能代風力発電所リプレイス計画に係る 環境影響評価方法書

補足説明資料

平成30年4月

東北自然エネルギー株式会社

第 41-1 図 対象事業実施区域周辺の地形

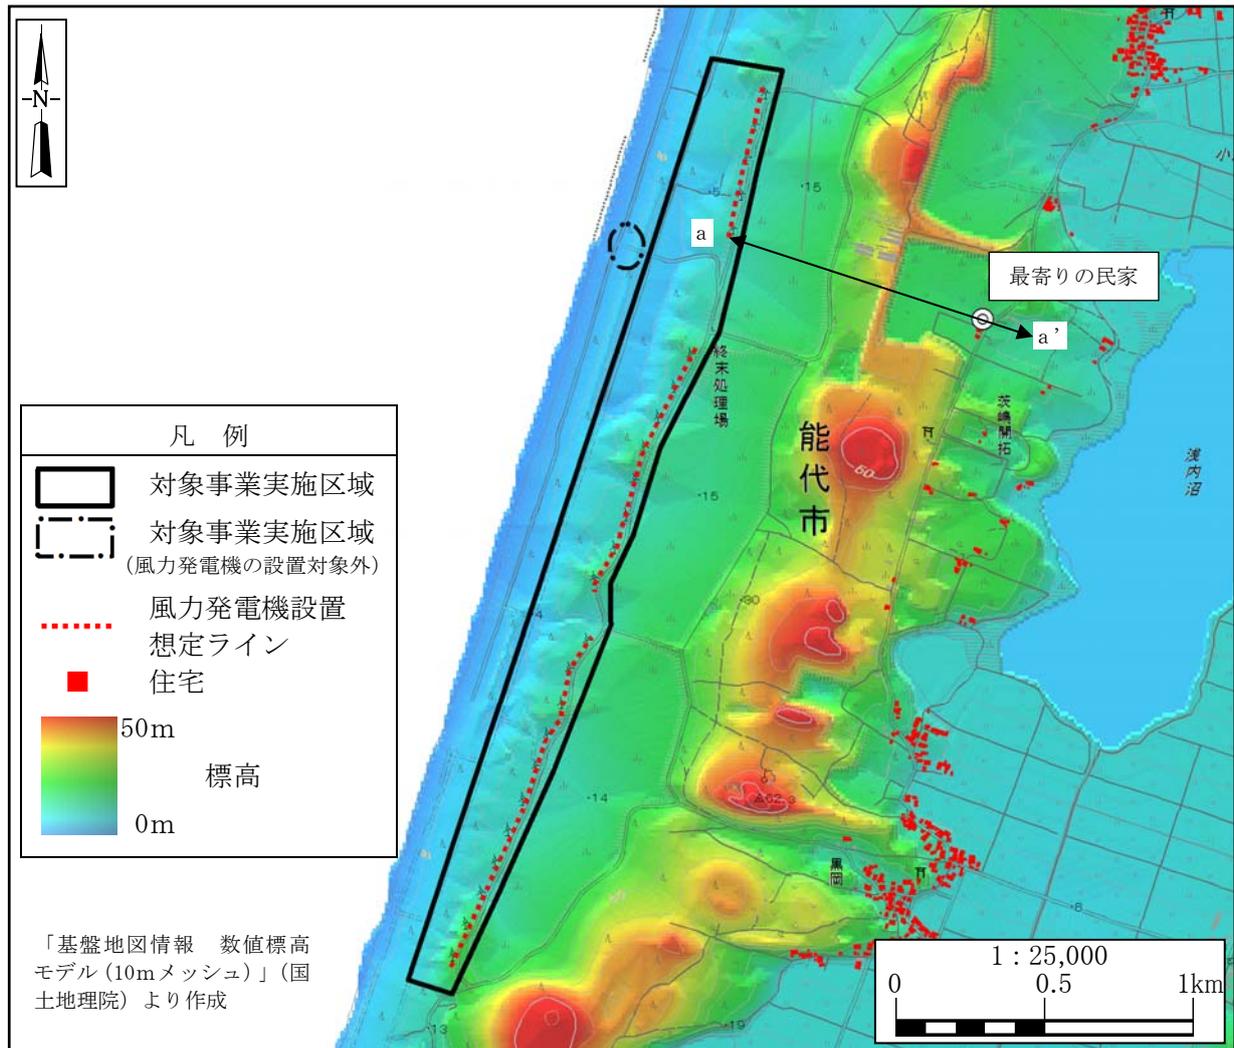
騒音・振動発生施設から最寄りの民家までの状況（距離・地形など）がわかる地形図（可能であれば裁断面も）を記載してください。

風力発電機設置想定ラインと最寄りの民家の位置関係は以下のとおりです。

第 43-1 図 風力発電機の可視領域 (2,300kW 級 ハブ高さ : 78m)

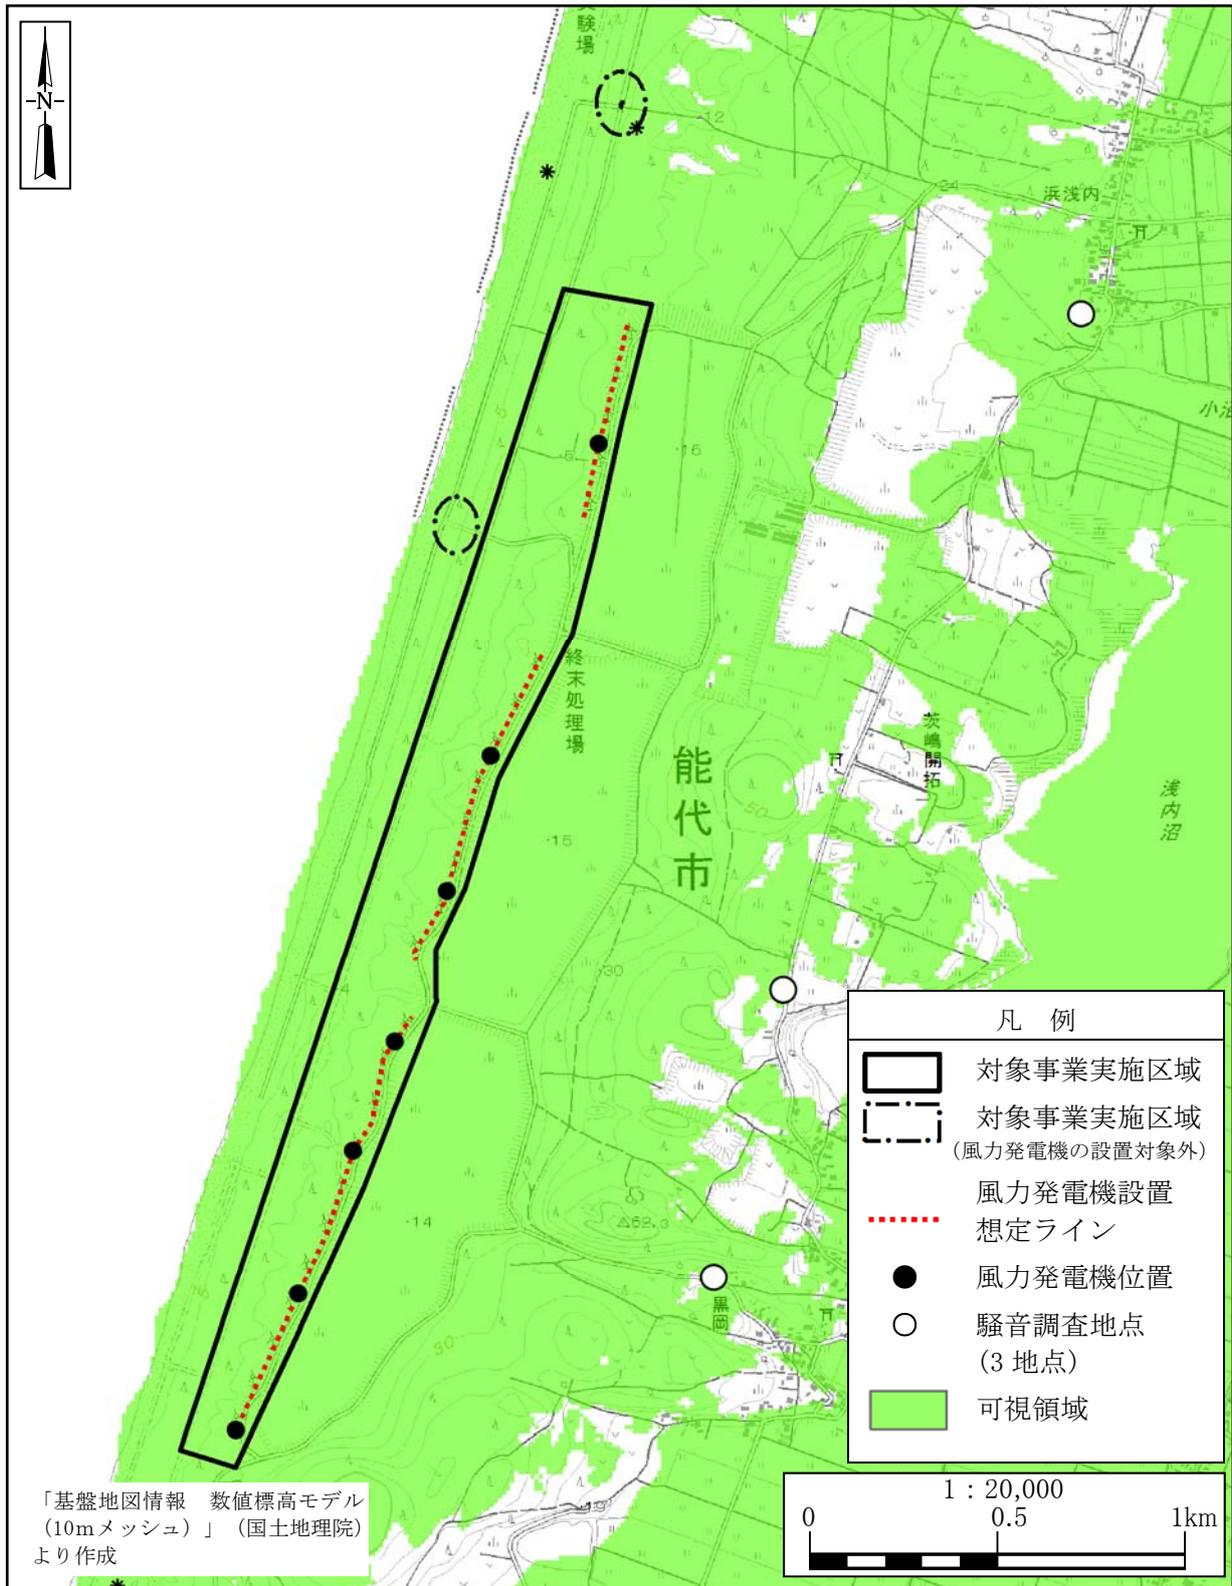
騒音の調査位置と可視領域の関係について、図示してください。なお、その際、可視領域予測の条件を注記してください。（地形以外に考慮した事項、風力発電機の配置を勘案しているか等）

騒音の調査位置と設置予定の風力発電機の可視領域（ハブ高さ）の位置関係は以下のとおりです。なお、可視領域は地形のほか風力発電機の配置を考慮して算出しました。

第 45-1 図 上位性注目種（キツネ）の予測の基本的な流れ

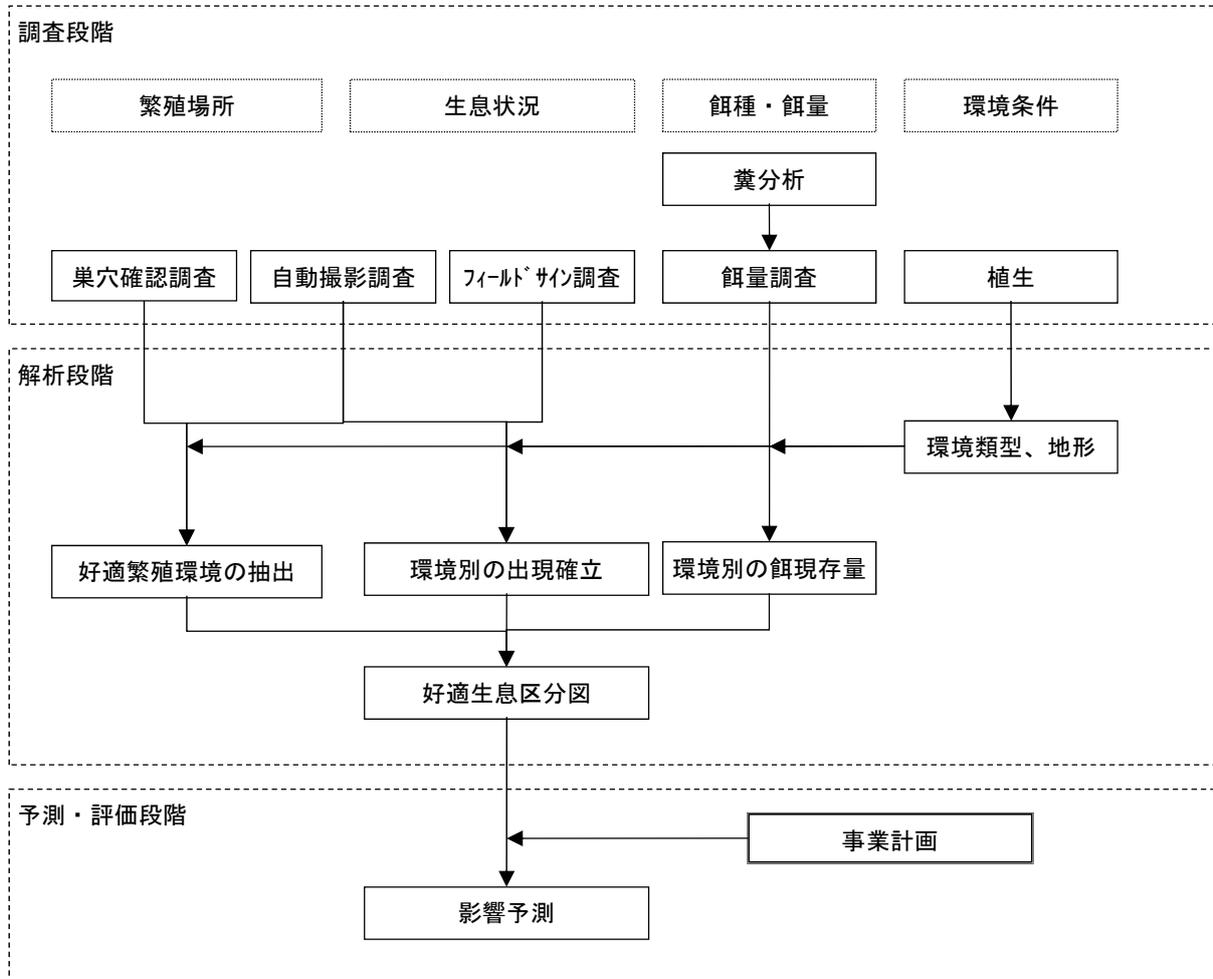
生態系の影響予測フロー図を注目種ごとに個別に作成してください。

生態系の影響予測フローは以下に示すとおりです。
